Datum předložení změny:		ZL č. 27
Zhotovitel:	Zlínstav a.s.	
Objednatel:	Vysoká škola chemicko-technologická v Praze	
Projektant:	SPS projekt, spol. s r.o.	
TDS:	Gleeds Česká republika a.s.

Projekt zakázkové číslo:	513/18
Stavba:	VŠCHT Praha – Rekonstrukce prostor uvolněných z pronájmu (etapa I) v budově B ul. Zikova – kancelářská část
Objekt:

Název změny:	ZL27 - SDK zákryty instalací
--------------	------------------------------

DATUM :	12.08.2021	PP27 - SDK ZÁKRYTY INSTALACÍ VŠCHT - PŮDORYS 2.NP - VÝŘEZY	MĚŘKA :	PP27_01
VERZE :	1 : 50

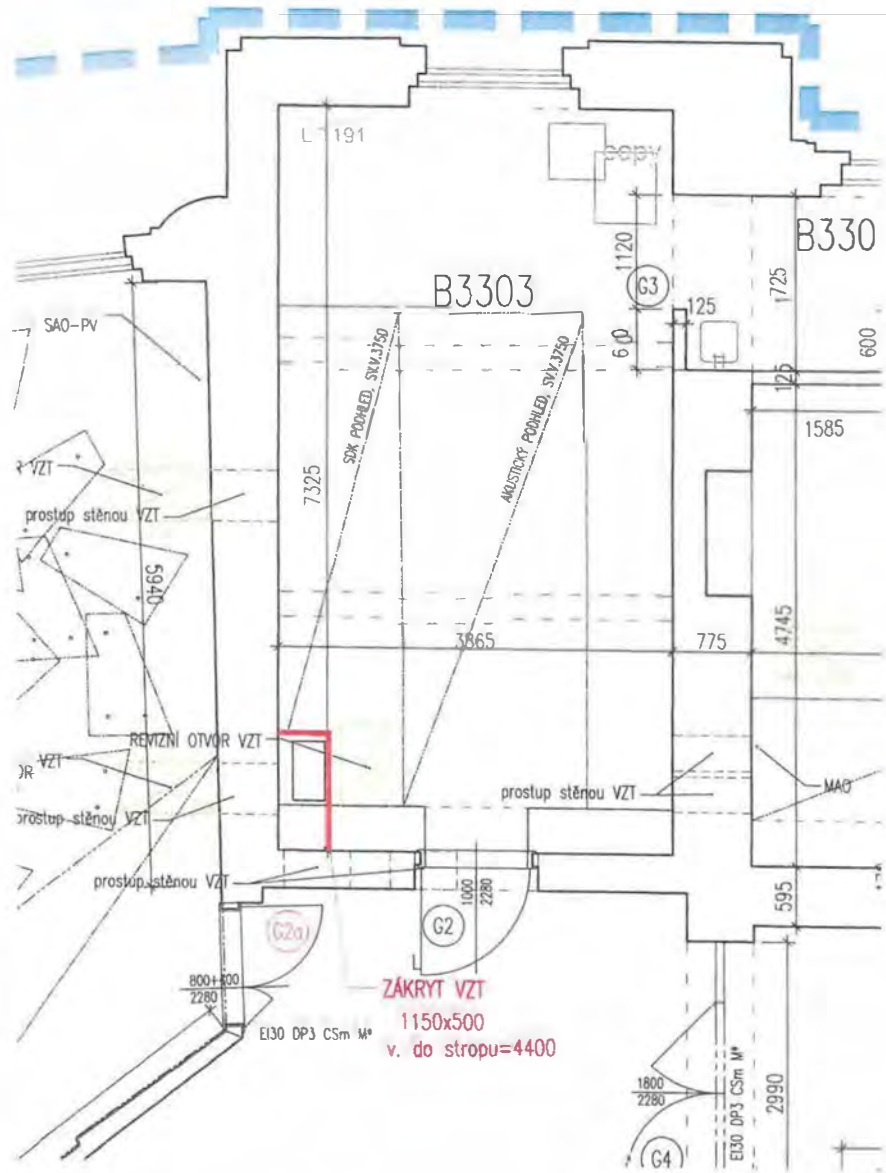
Odůvodnění a popis změny a identifikace původce změny:
 Po dohodě s architektem nejsou zákryty stoupacích rozvodů VZT ve 2NP, 3NP a 4NP řešeny truhlářsky v projektu interiéru. Pokynem projektanta (PP27) bylo doplněno zakrytí rozvodů pomocí SDK konstrukcí a současně byla doplněna SDK předstěna v sociálních zařízeních u schodiště Šolínova pro zakrytí technologií splachovačů na pisoárech. Tyto práce vznikly v průběhu stavby při koordinaci řemesel. ZL je realizován za splnění podmínek § 222 odst. 5 ZZVZ jako nepodstatná změna závazku ze smlouvy.

DATUM :	12.08.2021	PP27 - SDK ZÁKRYTY INSTALACÍ VŠCHT - PŮDORYS 3.NP - VÝŘEZY	PŘÍLOHA C PP27_04
MĚŘITVO :	1 : 50

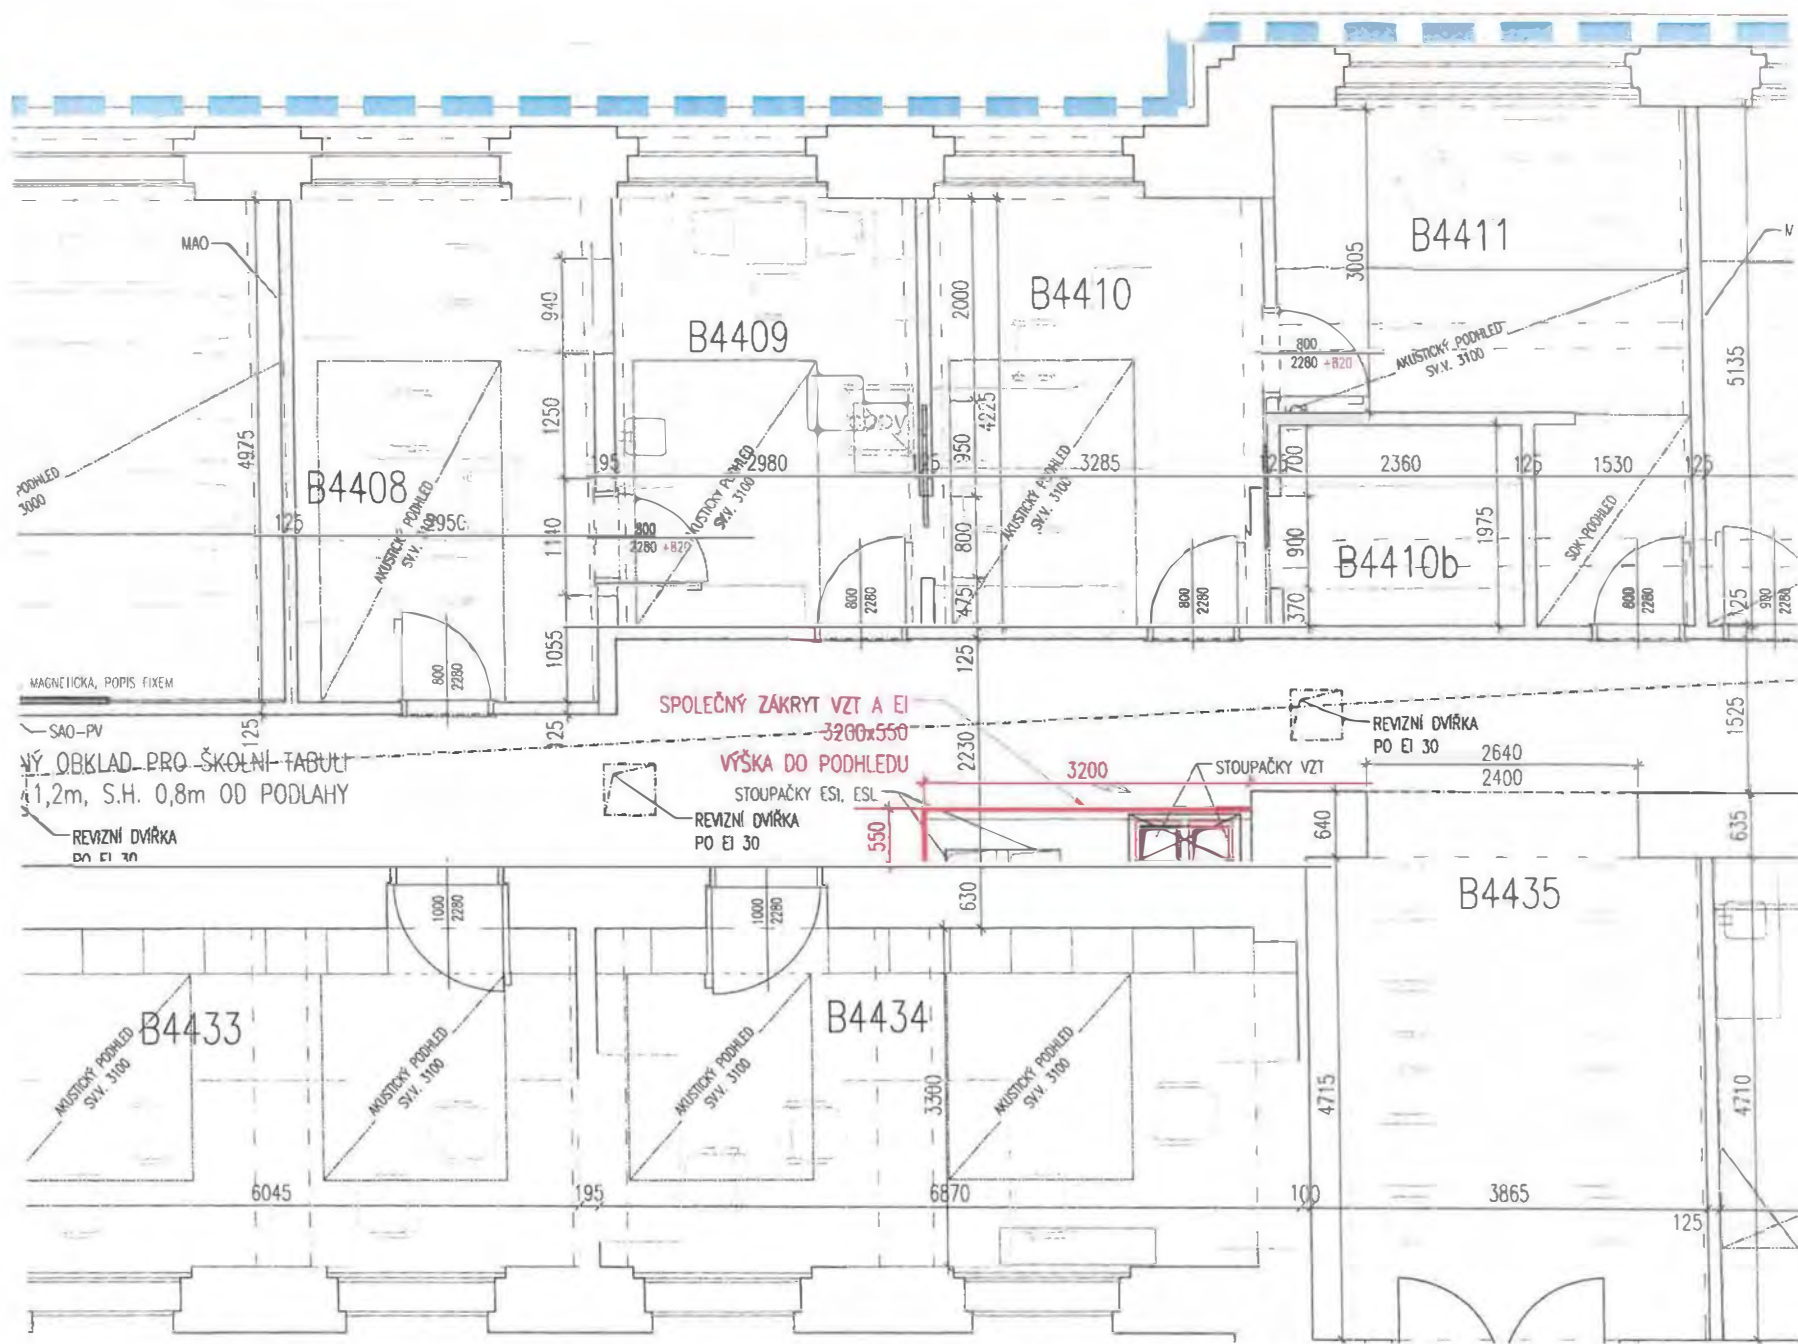
SPOLEČNÝ ZAKRYT VZT A EI
3200x550

REVIZNÍ DVÍRKA
PO EI 30

STOUPAČKY VZT

DATUM :	12.08.2021	PP27 - SDK ZÁKRYTÝ INSTALACÍ VŠCHT - PŮDORYS 4.NP - VÝŘEZY	PRŮJEM Č.
MĚŘITKO :	1 : 50		PP27_06

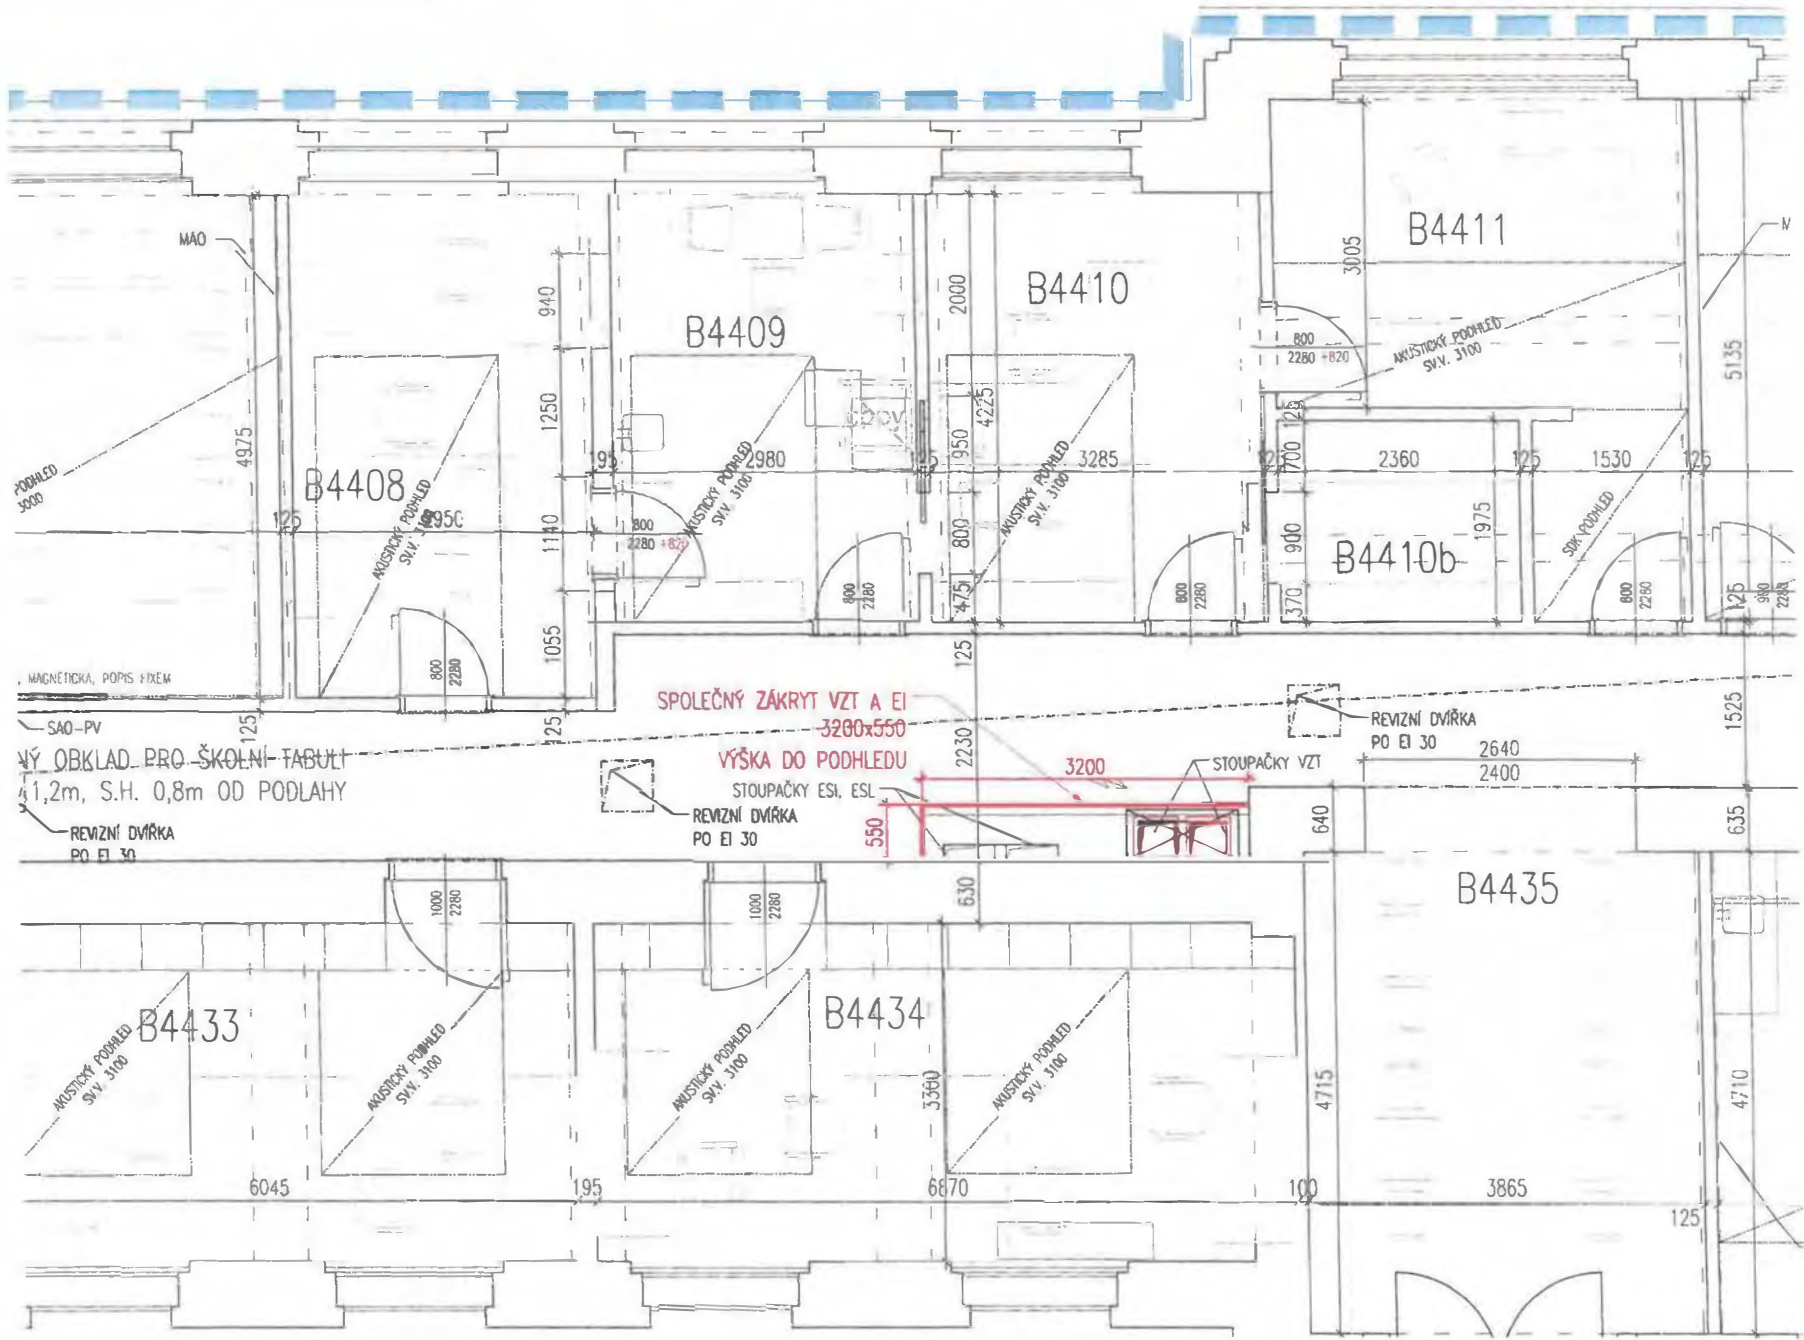
VÝ OBKLAD. PRO ŠKOLNÍ TABULI
 1,2m, S.H. 0,8m OD PODLAHY
 REVIZNÍ DVÍRKA
 PO EI 30

SPOLEČNÝ ZÁKRYT VZT A EI
 3200x550
 VÝŠKA DO PODHLÉDU
 STOUPAČKY ES, ESL
 REVIZNÍ DVÍRKA
 PO EI 30

datum :	12.08.2021	PP27 - SDK ZÁKRYTY INSTALACI VŠCHT - PŮDORYS 3.NP - VÝŘEZY	PRÍLOHA C PP27_09
údělno :	1 : 50

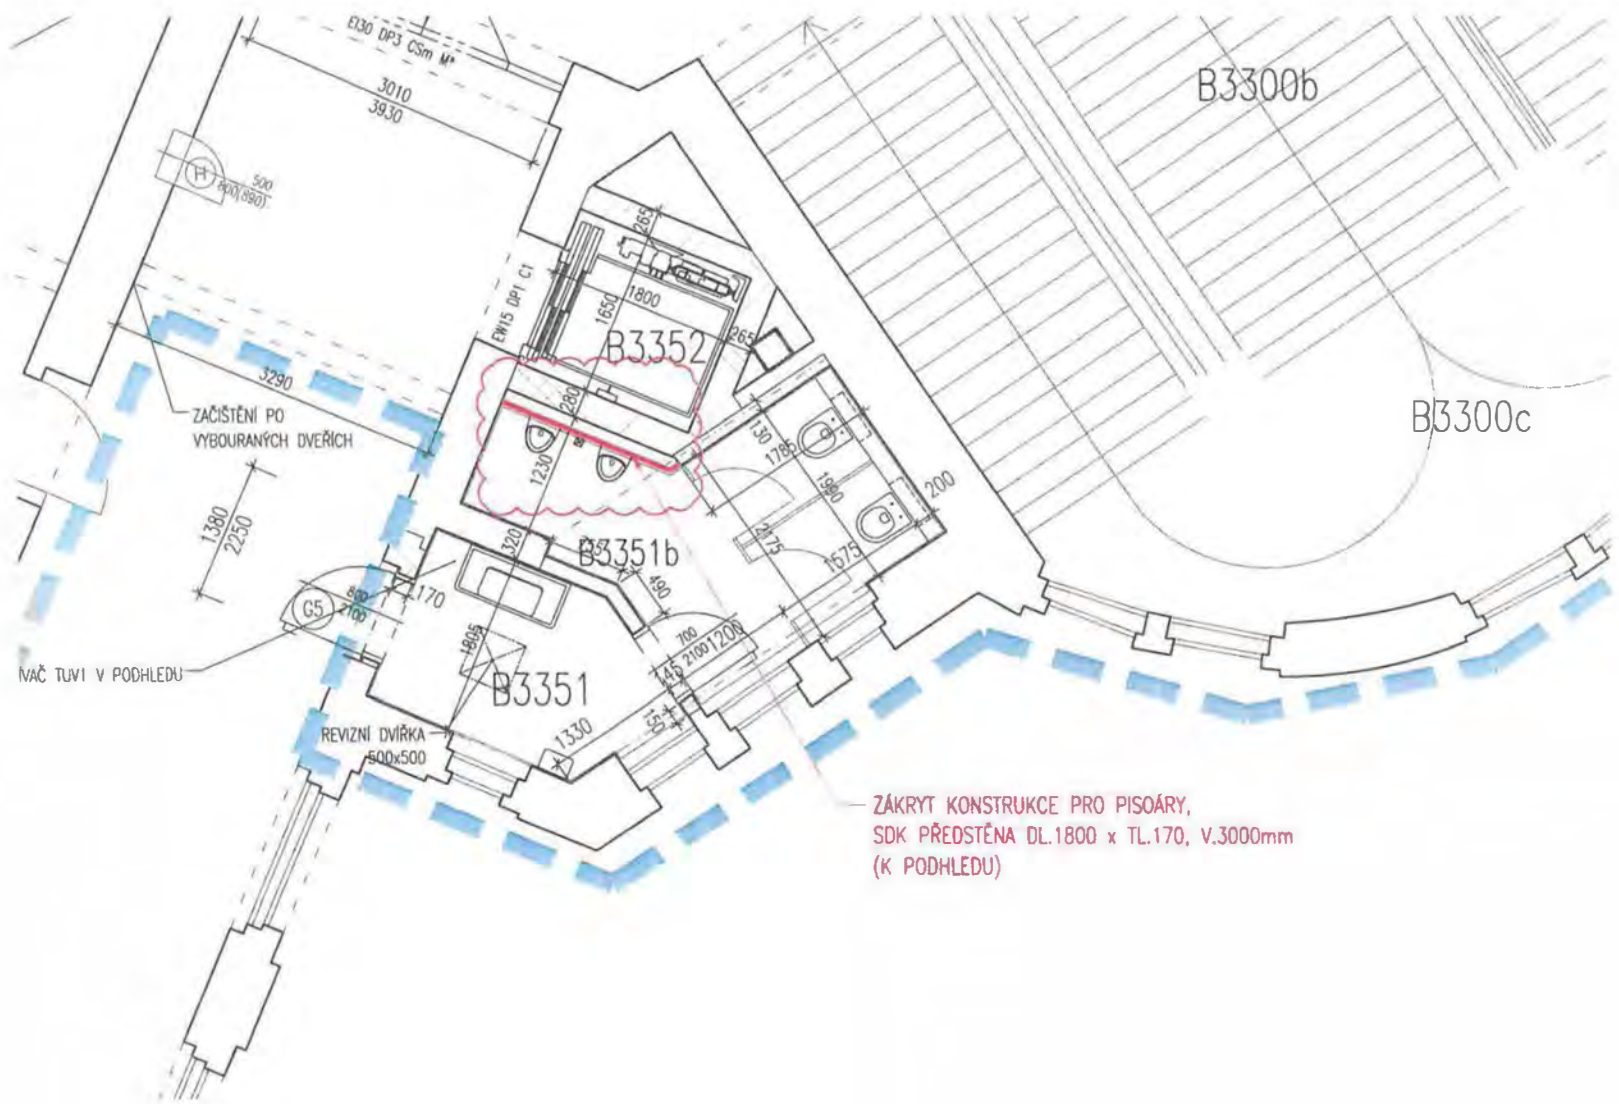
Pisoárové splachovače se nedaly vestavět do původní příčky kvůli její stabilitě, jsou proto přisazeny a navržena SDK předstěna.

ZÁKRYT KONSTRUKCE PRO PISOÁRY,
 SDK PŘEDSTĚNA DL.1800 x TL.170, V.3000mm
 (K PODHLEDU)
